**VERSLAG VAN EEN GELIJKVORMIGHEIDSONDERZOEK VOOR INGEBRUIKNAME EN/OF CONTROLEBEZOEK  
VAN EEN ELEKTRISCHE INSTALLATIE OP LAAGSPANNING EN ZEER LAGE SPANNING****Algemene gegevens**

Plaats van het onderzoek:	Brugseweg 228 , 8900 SINT-JAN				
Eigendom van:					
Opdrachtgever:					
Type lokalen:	Woning	DNB:	Eandis	Tarief:	Dag
EAN-code installatie:	541 44	Nr. teller:	5689633	Index:	50081,8 kWh
Installateur:	/				
BTW-nr.:	/	of ID-kaartnr.:	/	Uitgereikt te:	/ op /
Agent-bezoeker:	Sven Soete	Datum onderzoek: 11/07/2017

Overeenkomstig de voorschriften van het Algemeen Reglement op de Elektrische Installaties (A.R.E.I.) - Interne procedure QPRO/ELE/001	
Type keuring:	Art. 276bis Verkoop van een wooneenheid
Bijkomende info:	/
Herkeuring op:	/
Bescherming tegen elektrische schokken bij onrechtstreekse aanraking: Art. 86 Huishoudelijke lokalen of plaatsen (net TT - voeding van de elektrische installatie via elektrische teller)

**Vereenvoudigd situatieschema (Art. 276bis) of foto/schema van de (elektrische) installatie**

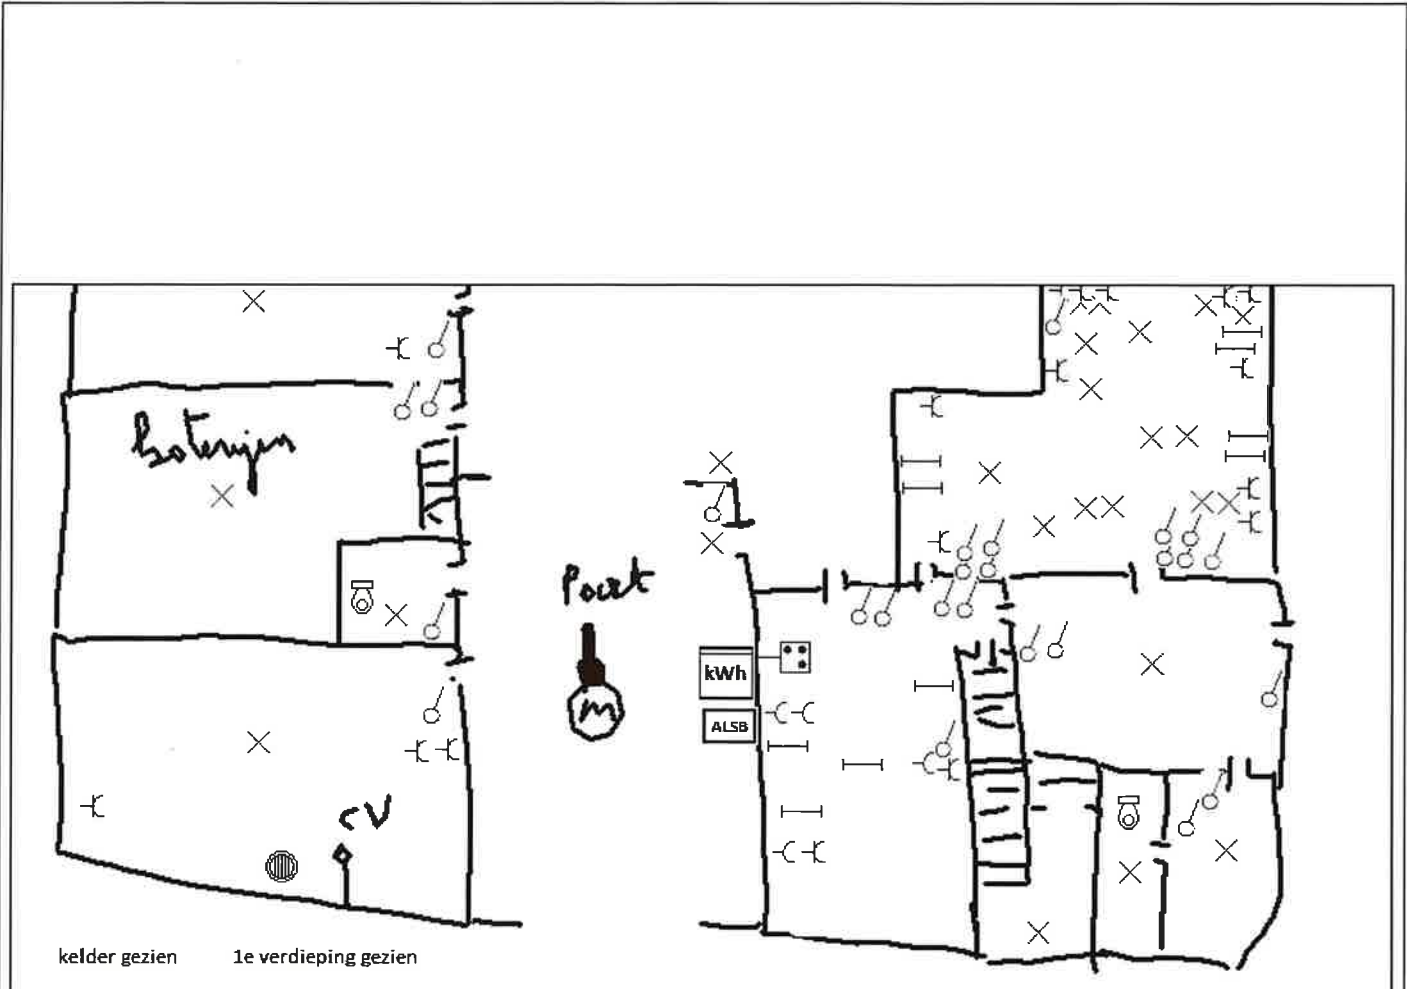
7.10A IN KEUKEN

7.19+8.17 AANRECHT VERLICHTING

7.15 AANRECHT VERLICHTING + KELDER + KOTERIJEN
